Opinia Nr 008143

w budynku przy ul. Armii Krajowej nr 6/9 w Wałbrzychu  
dotycząca urządzeń grzewczo-kominowych używanych przez  
B.O.K. Stary Zdrój

1. Wskazania przewodu kominowego i usytuowania miejsca na podłączenie
2. Ustalenia prawidłowości podłączenia
3. Ustalenia przyczyn wadliwego działania urządzeń

52KIC ORIENTACJANY

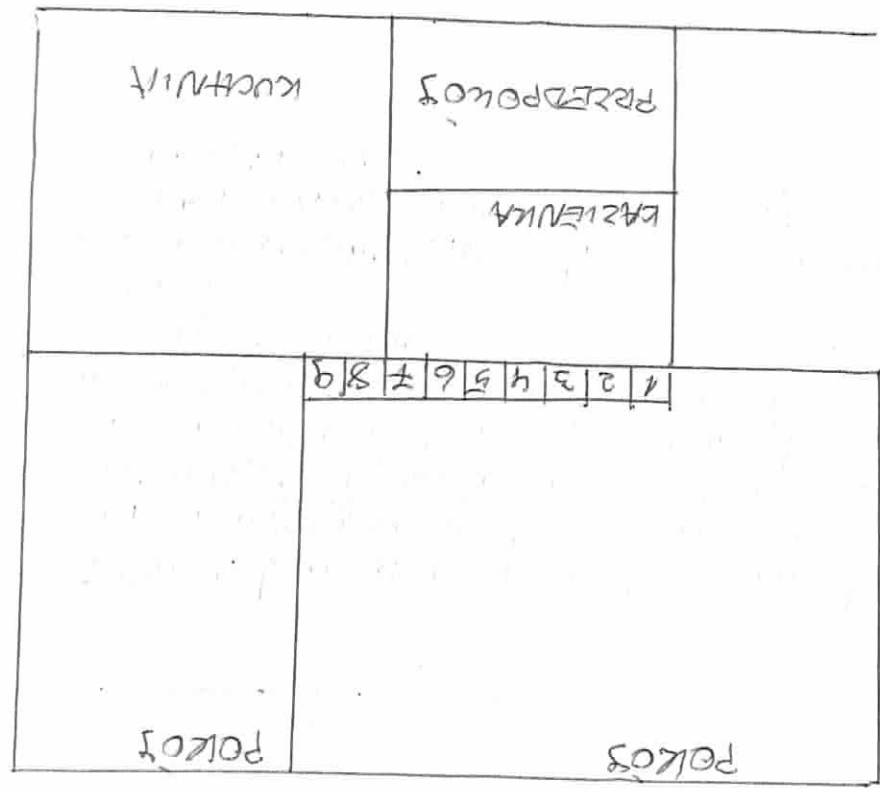
1. Przewód kominowy nr. 9 po likwidacji pieca żel. może być przeznaczony dla kotła gazowego CO z zamkniętą komorą. Podłączenie do przewodu wykonac zgodnie z wytycznymi producenta i w oparciu o projekt
2. Wentylacja wspierana kominu istniejąca w przewodzie nr 2. Wentylację wycofanie, komin podłączyć można do przewodu nr 5.
3. Dla prawidłowego funkcjonowania urządzeń kominowych zapewnić należy napływ powietrza z zewnątrz poprzez urządzenia nawiewnikowe.
